Product Change Notice (PCN)

件名: RA2E1 QFN および LQFP 製品 前工程の拠点追加、組立工程の拠点追加、のご案内

発行日: 6/27/2022

RA2E1 LQFP品 相違点補足

7mm×7mm 0.5mm pitch 48pin LFQFP パッケージ外形図 (RSB)

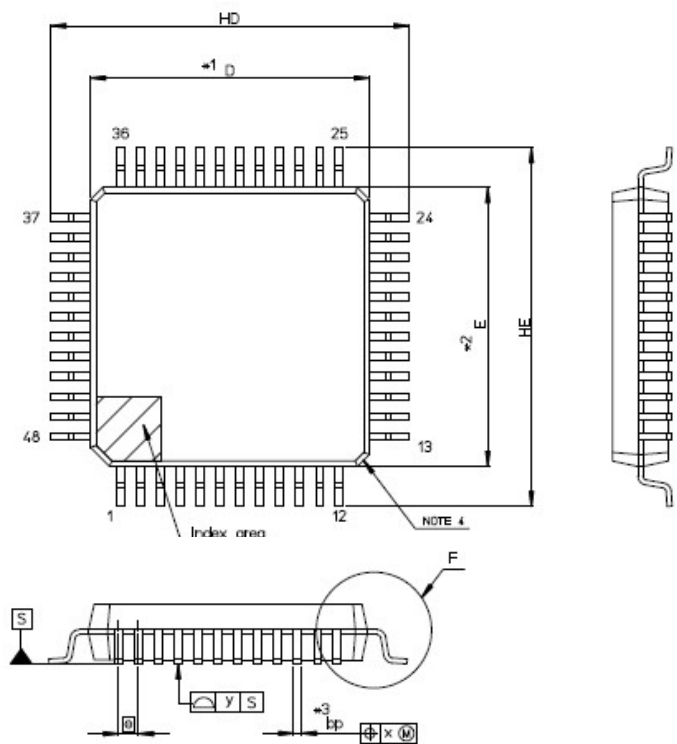
寸法比較: 7mm×7mm 0.5mm pitch 48pin LFQFP パッケージ

Greatekパッケージの
シンボルはJEDEC準
拠となります。

10mm×10mm 0.5mm pitch 64pin LFQFP パッケージ外形図 (Greatek)

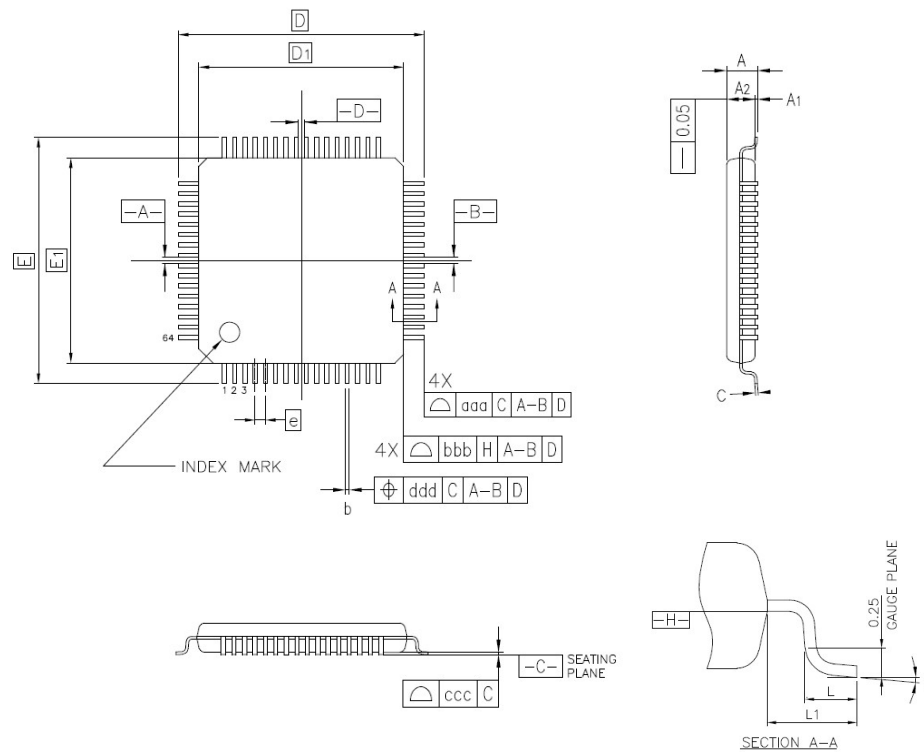
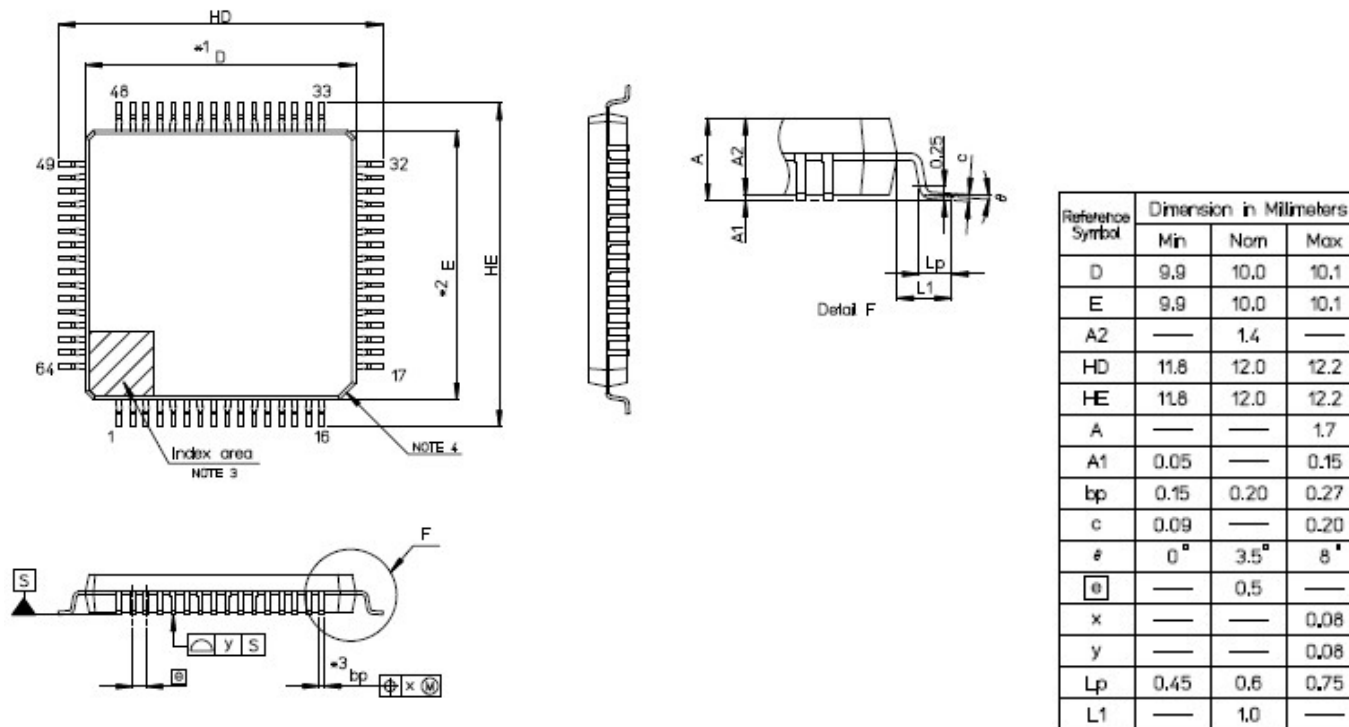
寸法比較: 10mm×10mm 0.5mm pitch 64pin LFQFP パッケージ

GreatekパッケージのシンボルはJEDEC準拠となります。

PKG構造イメージ

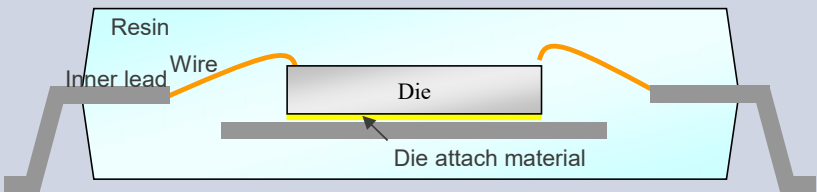
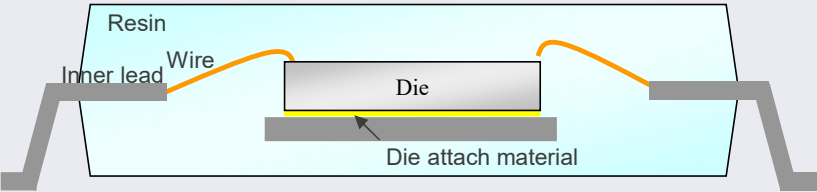
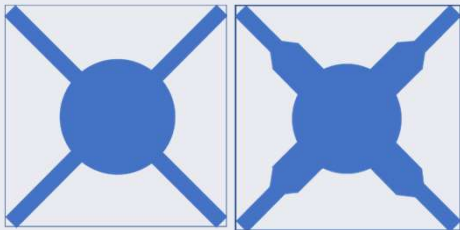
※PKG断面、ダイパッド形状は参考例となります。

組立拠点	PKG断面	ダイパッド形状
今回		 Greatek
既存		 RSB RSB

※ダイパッド形状による信頼性への影響はありません。
